**Objet : avis sur PC01003322E0013 – ENERTRAG AUBE PV – construction d'une centrale photovoltaïque à BAR SUR AUBE**

**Objet : Avis Permis de Construire relatif au projet de centrale photovoltaïque de Bar-sur-Aube**

Objet : Avis de l'ARS sur le permis de construire d'une centrale photovoltaïque d'une surface clôturée d'environ 5,5 ha à BAR-SUR-AUBE (demandeur : « ENERTRAG AUBE PV »).

**Objet:** Consultation des services de la DREAL PC 010 033 22 E0013 - Centrale photovoltaïque au sol- à Bar sur Aube (10)

*Vue 5 depuis la RD396 en direction du site (dossier d'étude d'impact)*

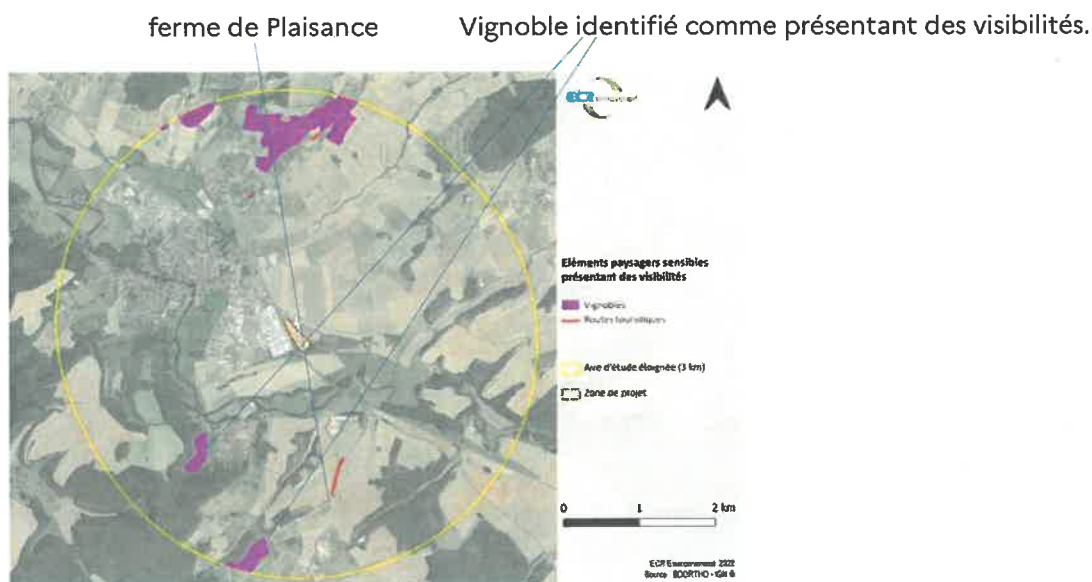
Vue 5 depuis la RD396 longeant le site : On peut constater qu'il n'existe aucun filtre visuel. Le futur parc photovoltaïque sera donc visible depuis cette route. **Il faudra prévoir en mesure de réduction l'implantation d'une haie composée d'essences locales afin de constituer un filtre visuel depuis la route.**

La haie identifiée dans le dossier se situant à l'ouest du projet (le long de la voie SNCF) apparaît incomplète et clairsemée. **Il faudra prévoir en mesure de réduction l'implantation d'une haie composée d'essences locales afin de constituer un filtre visuel.**

- l'implantation d'une haie composée d'essences locales sur la partie Est du projet longeant la RD396 afin de constituer un filtre visuel depuis la route. Cette haie devra être plantée au début de l'exploitation.
- l'implantation d'une haie composée d'essences locales sur la partie ouest longeant la voie ferroviaire afin de constituer un filtre visuel notamment vis-à-vis des points hauts du vignoble susceptibles d'avoir des vues sur le projet.
- Les locaux, la clôture et le portail devront avoir une couleur neutre allant du gris au brun (par exemple RAL 7006, 7013, 7022 ou 8019).

Carte des mesures

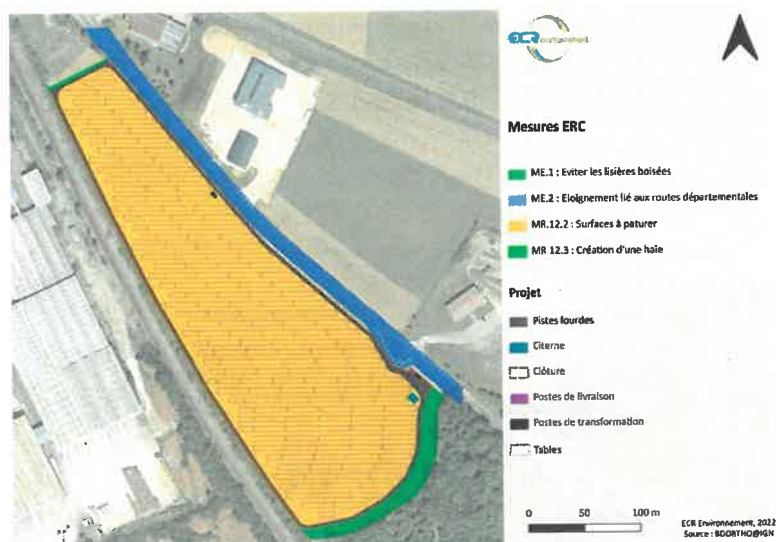
- les câbles seront enterrés afin d'éviter de nouvelles lignes électriques aériennes (MR 10.2)
- la création d'une haie paysagère au nord du site (MR 12.3). Elle sera composée d'espèces locales.

**Cette haie sera à implanter au début de la phase d'exploitation si le projet est accordé.**

Deux postes de transformation et deux postes de transformation seront installés sur la zone du projet, à l'entrée du parc et au nord du parc. La texture des murs extérieurs sera le crépi vert foncé (RAL 6020) (p 117). Le parc sera doté d'une clôture grillagée d'environ 2 mètres de hauteur. Il n'est pas précisé la couleur de cette clôture.

**Les locaux, la clôture et le portail devront avoir une couleur neutre allant du gris au brun (par exemple RAL 7006, 7013, 7022 ou 8019).**
